17. Puntigam

Protokoll außerordentliche Bezirksratssitzung

Beschlussfassung Stellungnahme zum BBPL 17.20.1 Teil 1 Kreuzung Puchstraße - Verbindungsspange
Stellungnahme zum Einreichprojekt „Verbindungsspange“

Abb. 2: Auszug aus dem straßenrechtl. Einreichplan [5]

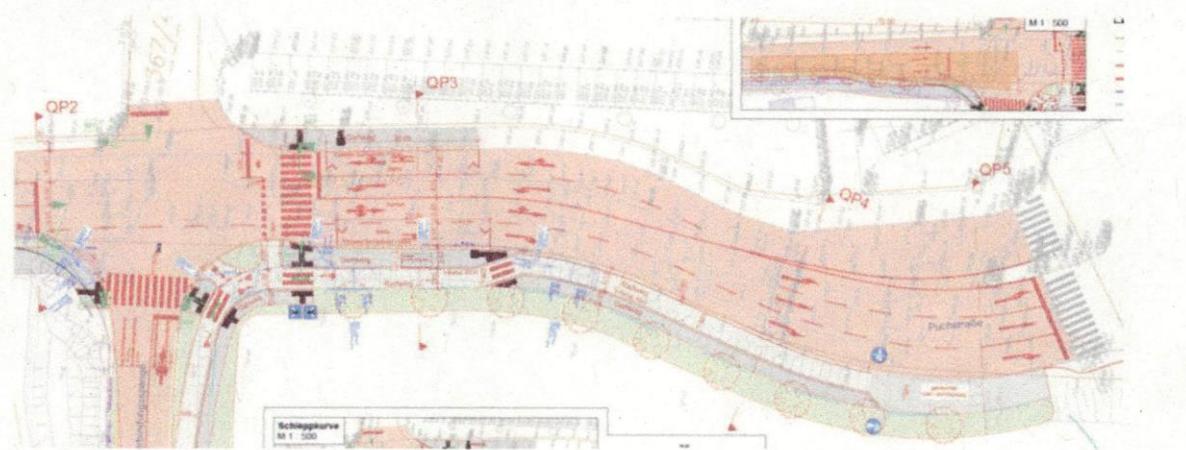
Die Aufstelllänge des Linksabbiegestreifens von der Puchstraße in die Verbindungsspange beträgt nur rd. 20 m, was für die Erschließung des gesamten Gewerbegebietes (Bebauungsplanareal) von rd. 11 ha keinesfalls ausreicht (Widerspruch zur RVS).

Die Geradeausspur wird überstaut, die Leistungsfähigkeit ist nicht gegeben.

Abb. 3: Eigene Abbildung.

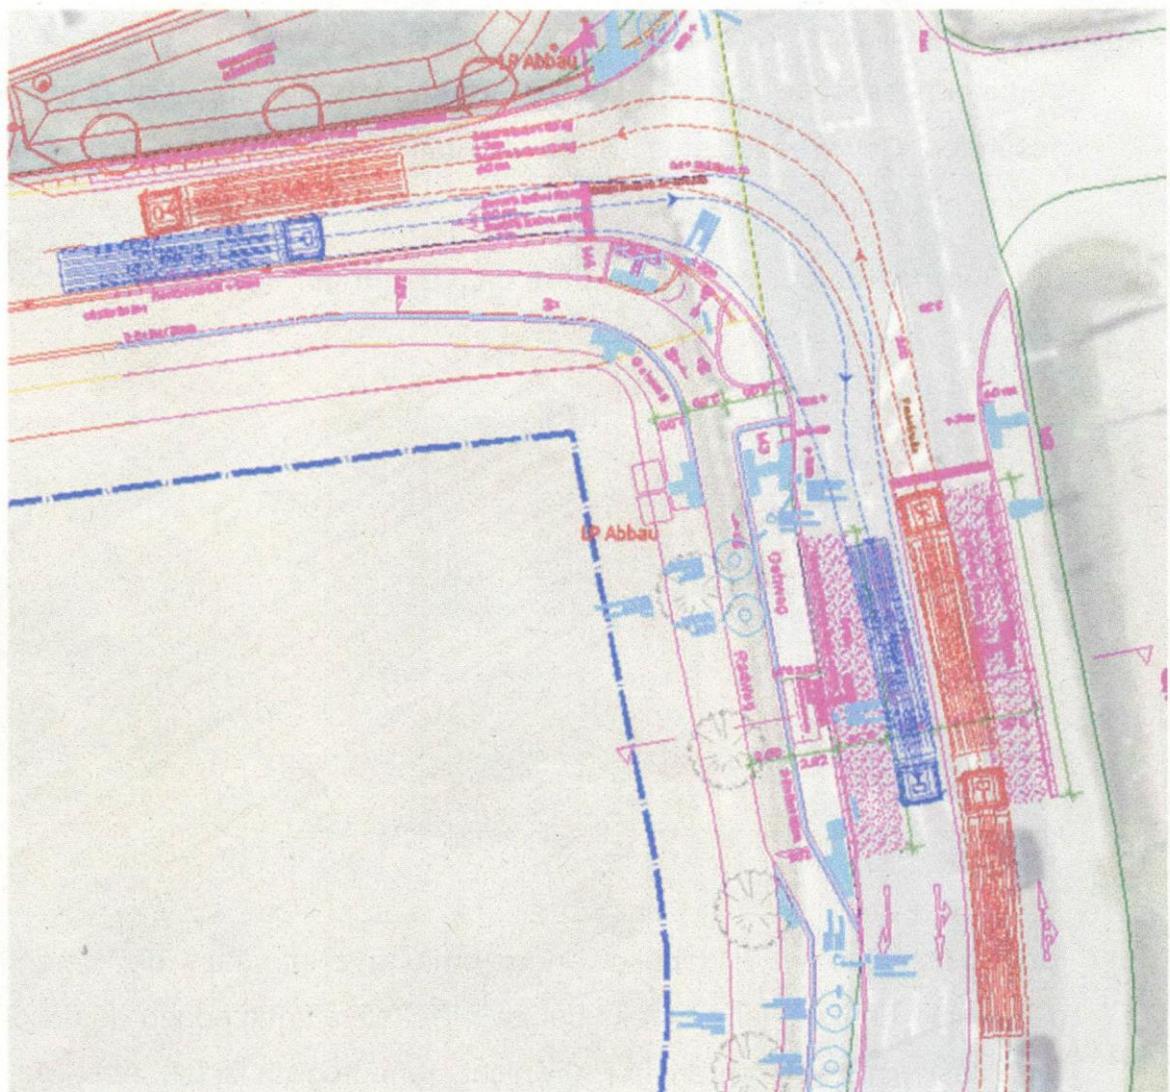
Eine durchgeföhrte Schleppkurvenüberprüfung zeigt, dass die Befahrbarkeit des ersten Fahrstreifens bereits bei zwei Sattelkraftfahrzeugen derart blockiert wird, dass ein Vorbeifahren für PKW nicht mehr möglich ist (sh. Abb. 3).

Ebenso ist zu befürchten, dass der Linksabbiegestreifen bei einem in der Haltestelle stehenden Bus nicht von einem Sattelzug befahren werden kann – Fahrstreifenbreite aufgrund der Trassenführung zu gering.

Selbiges gilt auch für einen von der Verbindungsspange kommenden Sattelzug.

Damit ist jedenfalls mit einem Rückstau auf die B 67a zu rechnen. Das Erfordernis hinsichtlich der Sicherheit, Leichtigkeit und Flüssigkeit des Verkehrs ist nicht gegeben.

Diese Problematik wird durch den unzureichenden Linksabbiegestreifen (nur einer statt zwei) auf der B 67a verschärft (überschneidende Schleppkurven).

Abb. 4: Auszug aus dem strassenrechtl. Einreichplan [5]

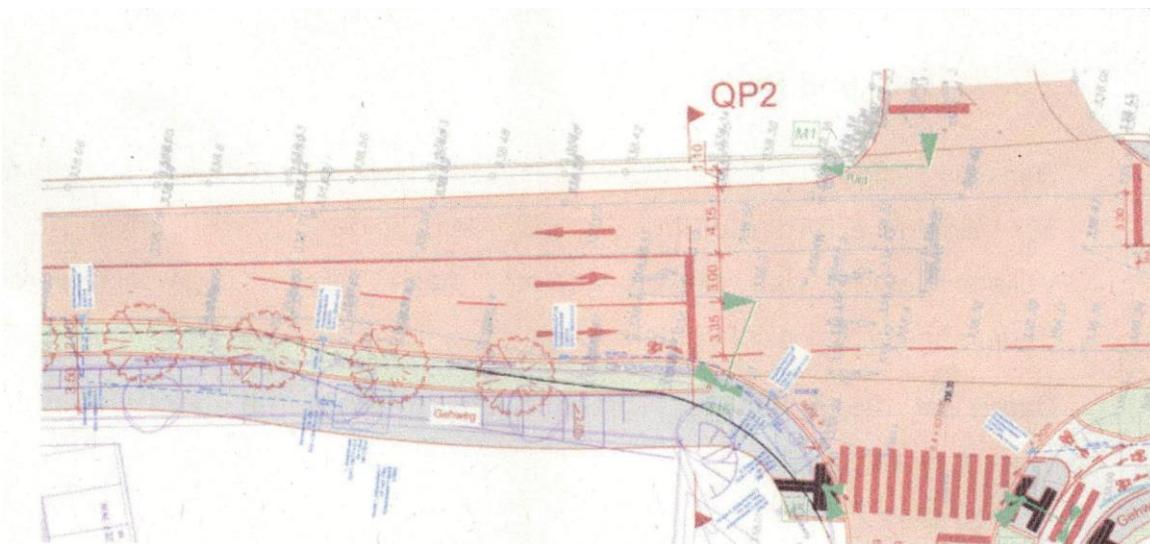
Für den sich nördlich der Verbindungsspange befindlichen Linksabbiegestreifen ergibt sich ebenfalls eine deutliche Verschlechterung gegenüber der Ist-Situation. Die Aufstelllänge wird verkürzt und ist nur mit ca. 12 m vorgesehen und entspricht somit keinesfalls den Vorgaben der RVS [10].

Abb. 6: Schleppkurvennachweis aus [5], adaptiert.

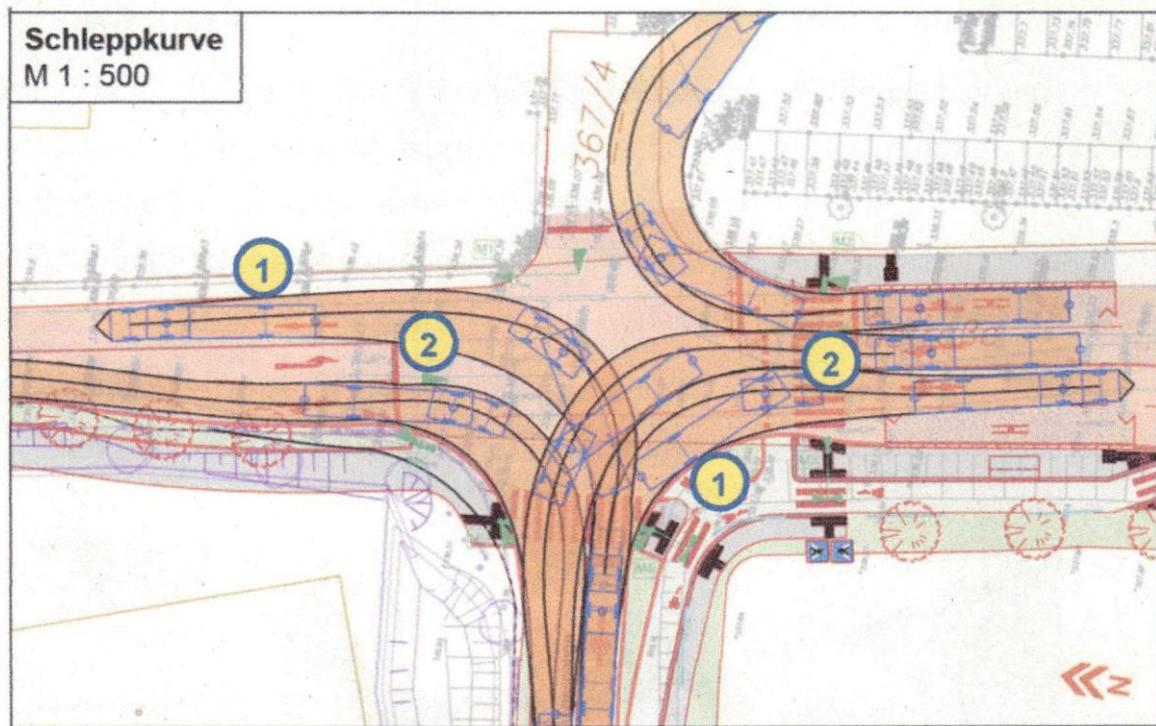
Ein Sicherheitsabstand zum Fahrbahnrand bzw. zur Randleiste gem. RVS [10], Seite 29, wurde nicht berücksichtigt. In der RVS [10] wird ein Sicherheitsabstand von mind. 25 cm zum Fahrbahnrand vorgesehen, da Schleppkurven den Flächenbedarf eines Fahrzeuges in Kurvenfahrt exakt begrenzen – somit wäre mit touchieren z.B. an den Randleisten (Schadensbildung) zu rechnen.

Dieser in der RVS [10] vorgesehene Sicherheitsabstand wird im vorliegenden Einreichprojekt [5] (sh. auch (1) in Abb. 6) nicht berücksichtigt.

Durch die zu gering ausgelegten Fahrstreifenbreiten ist mit einem ständigen Überfahren des „fremden“ Fahrstreifens bei Kurvenfahrt von Bus, Sattelzügen etc. zu rechnen. Weiters ist mit einem ständigen Überfahren der Bodenmarkierungen aufgrund genannter Tatsache zu rechnen (StVO).

Dies gefährdet jedenfalls die **Sicherheit, Leichtigkeit und Flüssigkeit des Verkehrs** – somit kann keine positive Beurteilung im straßenrechtlichen Verfahren erfolgen. Ebenfalls wird die Leistungsfähigkeit negativ beeinflusst.
